SZAKMAI VÉLEMÉNY

tornaterem belső átalakítás és
légttechnikai rendszer kérdéséről

Taksony Vezér Német Nemzetiségi Általános Iskola

Taksony, 2015. szeptember

1. kép: A jelenlegi rendszer

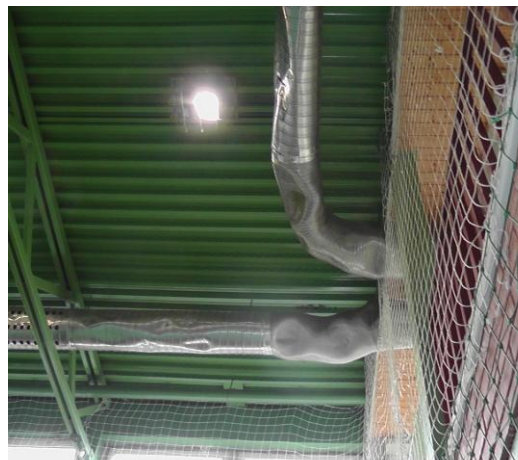
A második témakör, a légtechnikai rendszer állapotát, az emeleti 27-es számú szellőző gépház helyiséget érinti (ld. 2. sz. rajz), az ebben lévő frisslevegő befűtésére és elszívására alkalmas légkezelő berendezés esetleges eltávolításáról és a tornaterem felső részén lévő rendkívül rossz állapotú légszűrő elbontásának lehetőségéről szól (ld. 1. sz. kép). Ehhez a témakörhöz tartozik a tornatermi rész födémében elhelyezett két elszívó ventilátor is.

- A tornaterem felső részén futó légcsatornák rendkívül rossz műszaki állapotúak, a szerkezetüket a nekicsapódott labdák okozta sérülések teljesen tönkre tették. A csatornákat semmilyen fizikai védelemmel nem látták el.

A Taksony Vezér Német Nemzetiségi Általános Iskola tornatermében egy **4000 m³/h** frisslevegő befűtésére és elszívására alkalmas légkezelő (LK) berendezés található. A LK egy fűtőkaloriferrel ellátott gép, amelynek fűtési meleg vizét a tornaterem fűtése látja el egy motoros keverőszelep segítségével. Az épület fűtését kétcsöves radiátoros hőleadók elégítik ki, a légtechnikai rendszernek csak frisslevegő utánpótlási szerepe van. A LK gépészeti helységéből kör keresztmetszetű légcsatornákon át áramlik a levegő a tornaterembe és sugár fűvókákon keresztül jut a helyiségbe, majd az elhasznált levegő a szemközti elszívó csatornán keresztül jut a kidobó ágba. A jelenlegi légcsatornák az elmúlt évek alatt teljes mértékben megrongálódtak, légszállításra alkalmatlanok. Az épület tetején található továbbá két radiál ventilátor, amelyek darabonként 1800 m³/h levegő elszívását képesek elvégezni. A vizsgálat tárgyát a fent említett LK berendezés esetleges elbontását követő frisslevegő utánpótlás biztosítása jelenti, amely megfelel a napjainkban elvárható komfort és energetikai követelményeknek egyaránt.

Jelen esetben, ahogy a gyakorlatban mindig, a mérnöki megfontolások mellett ugyanakkora szerepet tölt be a gazdasági kérdések megválaszolása. A jelenlegi LK berendezés felújítása, légvezetési rendszerének újraépítése **nem tekinthető se mérnöki, se gazdasági szempontból indokolt beruházásnak.**

Azok **elbontása és hasznosítása**, továbbá a felszabaduló gépészeti helyiség hasznos kihasználása **megfelelő megoldást jelent.**

1. sz. rajz

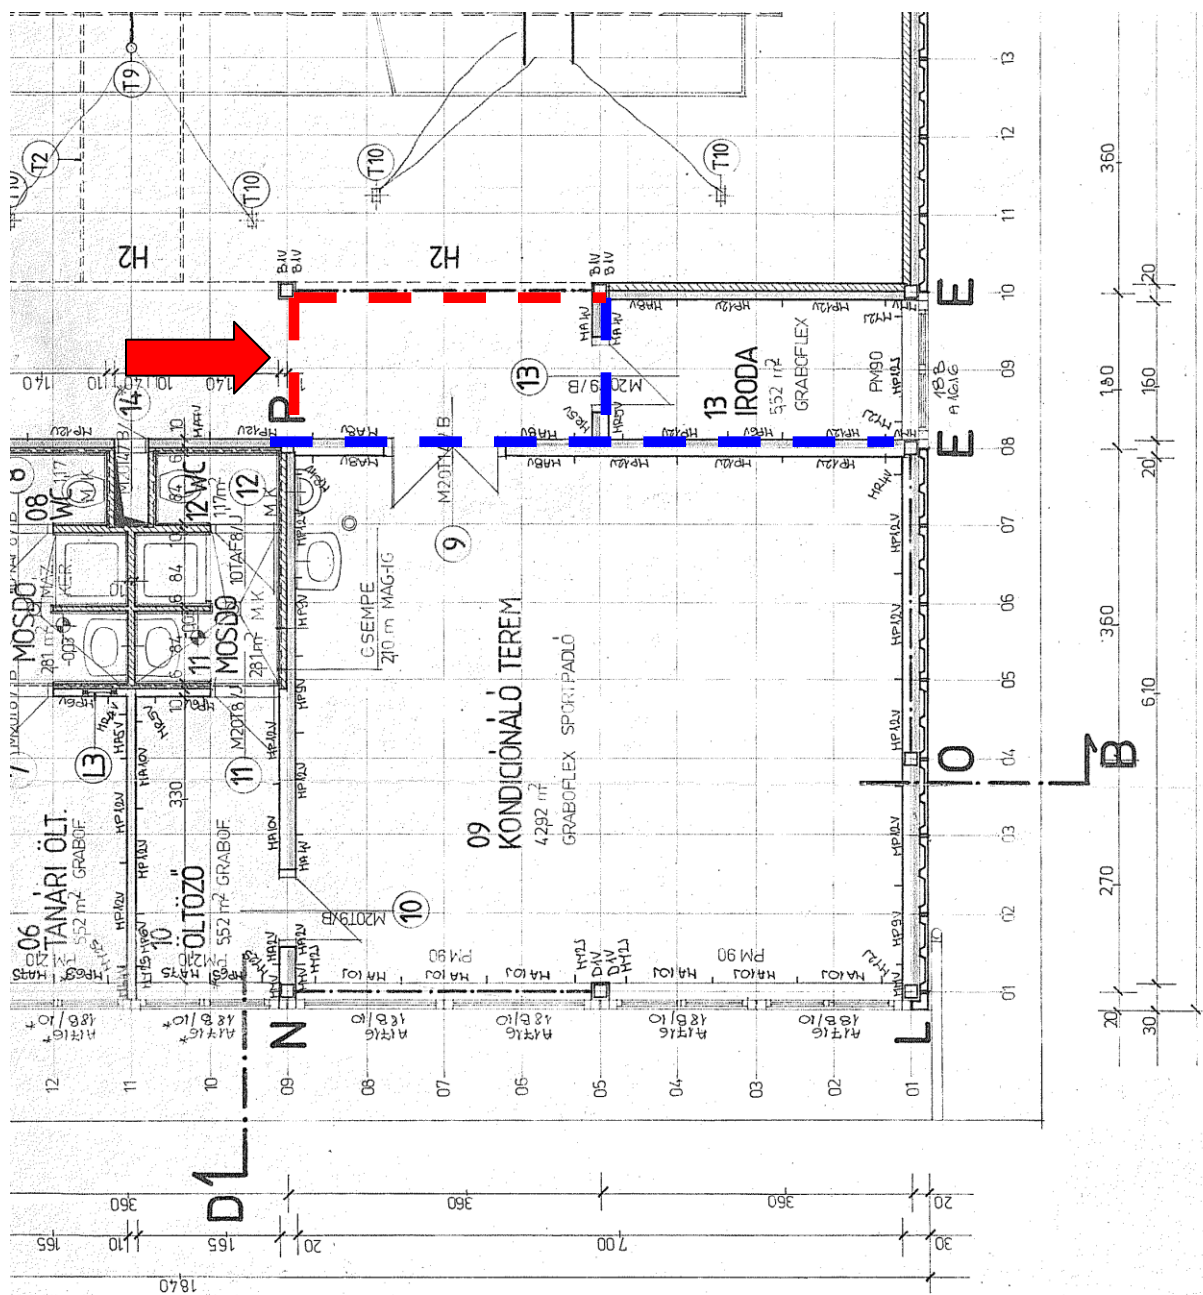
Az első témakör a tornaterem földszintjén lévő kondicionáló terem bővítését jelenti a mellette lévő iroda helyiséggel és az előtér egy részével. Az alaprajzon 09-es számú kondicionáló teremnek, a 13-as számú iroda helyiséggel és a közös előterükkel való bővítéséről van szó (ld. 1.sz. rajz).

- A kondicionáló terem bővítése a szomszédos iroda helyiség és a közös előtéri rész alapterületével, egy szabályos téglalap alakú kibővített alapterület kialakítása. A bővített kondicionáló terem bejárata az 1. sz. rajzon piros nyíllal jelölt oldalra kerül, az eredeti meglévő és kibontott bejárat ajtó áthelyezésével.

Fontos, hogy az új válaszfalnak, **tűzgátló** válaszfalnak és **C EI 15** tűzvédelmi osztályú és tűzállósági teljesítményűnek kell lennie.

A tervezett **átalakításnak** statikai szempontból **nincs akadálya**, továbbá a megszűnő iroda funkció nem akadályozza a használatbavételi engedélyben foglalt rendeltetés maradéktalan teljesülését.

2. sz. rajz

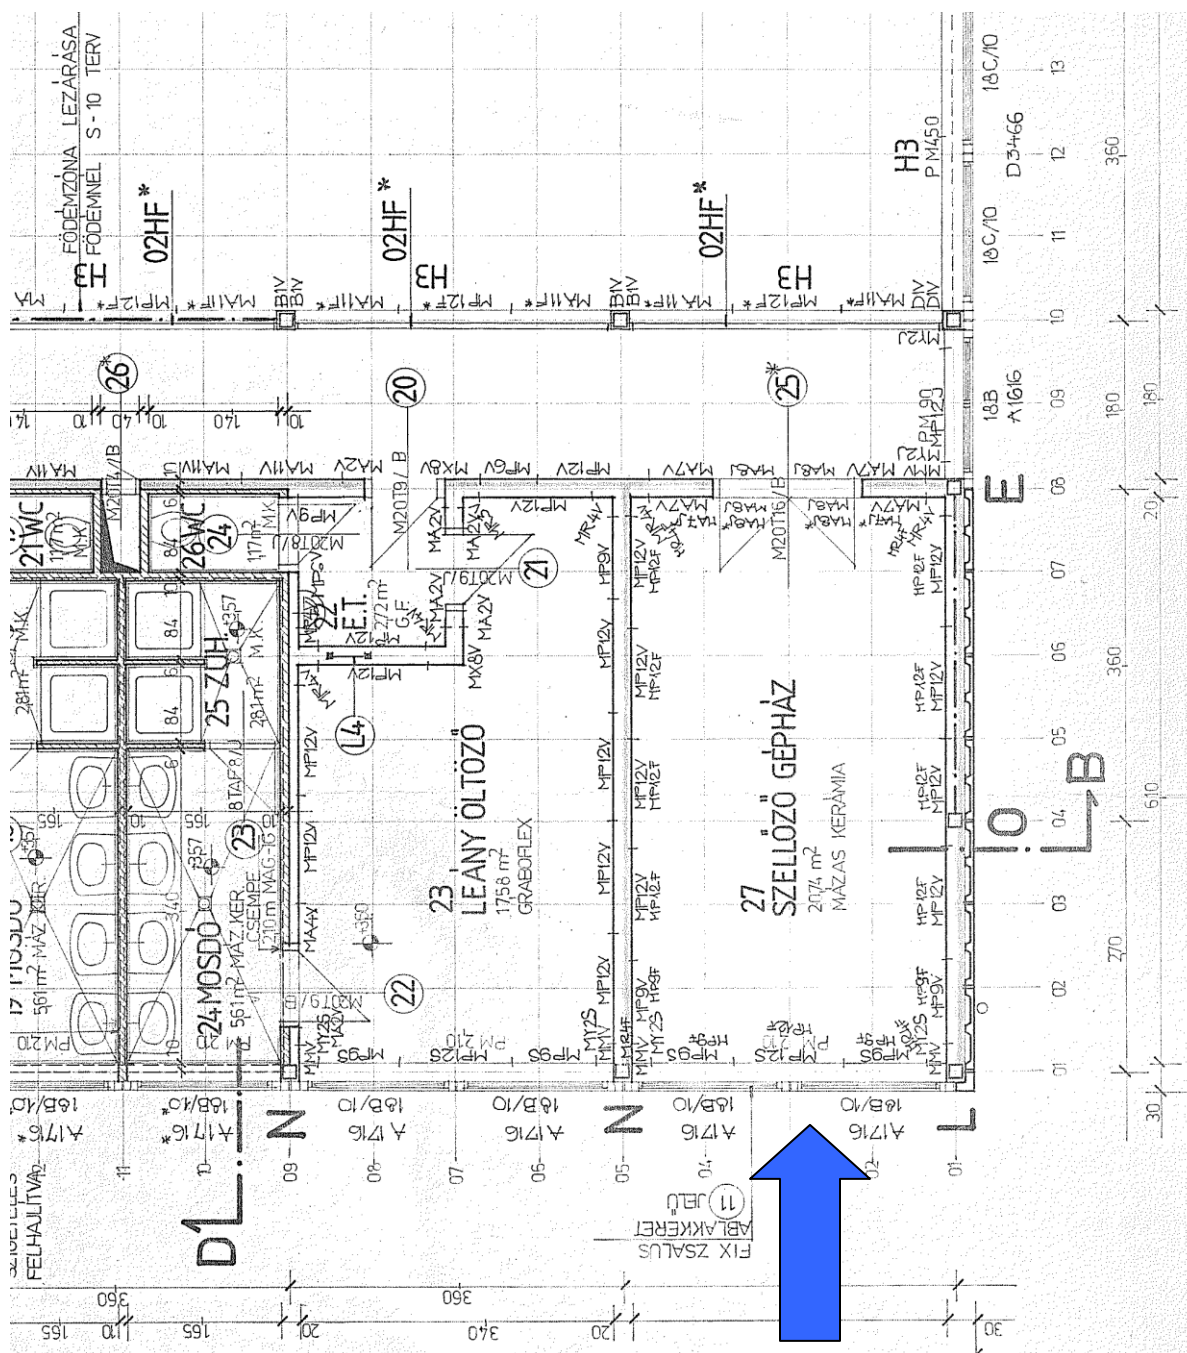
- A szellőző gépházban lévő légkezelő berendezés műszaki állapota szemrevételezés alapján megfelelő, amely elmondás alapján annak tudható be, hogy még szinte sosem üzemelt. Beindítása a kibontott burkolata és a környezetében lévő tárolt anyagok miatt nem volt lehetséges.

3. sz. rajz

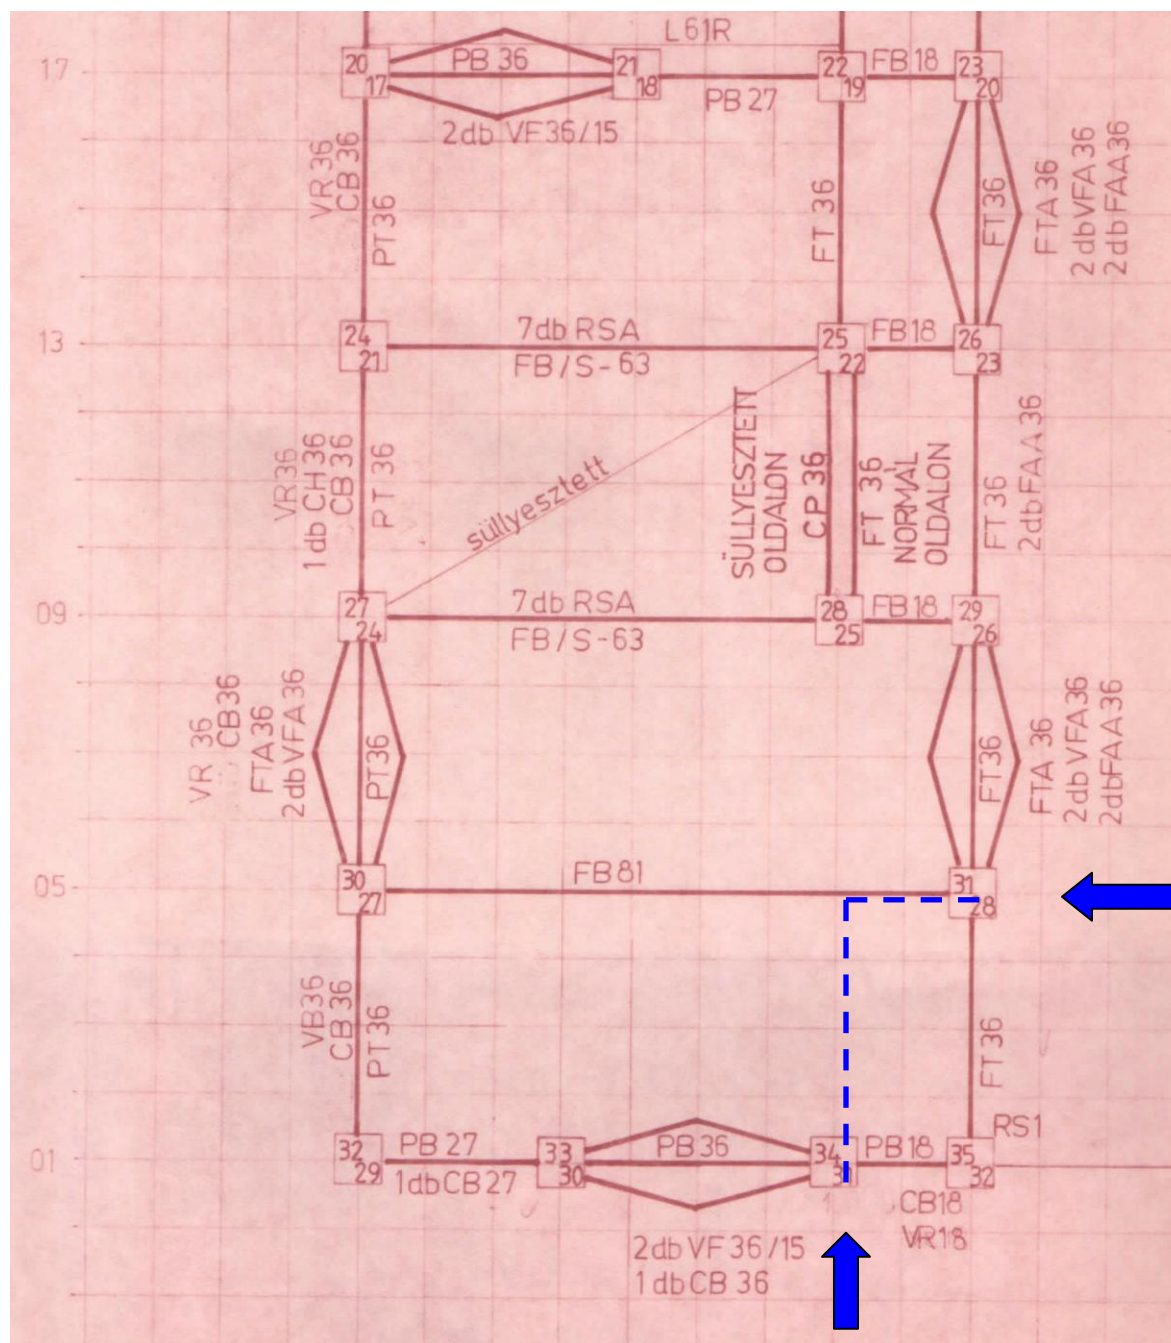
A földszinti kondicionáló terem és az iroda helyiség közötti válaszfal a klasszikus „Clasp” rendszer válaszfala (acél tartóváz, kétoldalt felületkezelte betonp burkolat). A statikai tervrészleten látható, hogy a bontandó válaszfalak vonalában tartó pillér nem helyezkedik el (ld. 3. sz. rajz). A válaszfalban elektromos vezetékek húzódnak. A helyiségekbe a tornaterem és a szellőző gépház kivételével álmennyezet Alba Szadi típusú gipszlapokból készült.

A tervezett belső átalakítás, tekintettel arra, hogy nem érint tartószerkezetet nem építési engedély köteles. DE! Ennek ellenére minden vonatkozó jogszabályt be kell tartani a kivitelezés során.
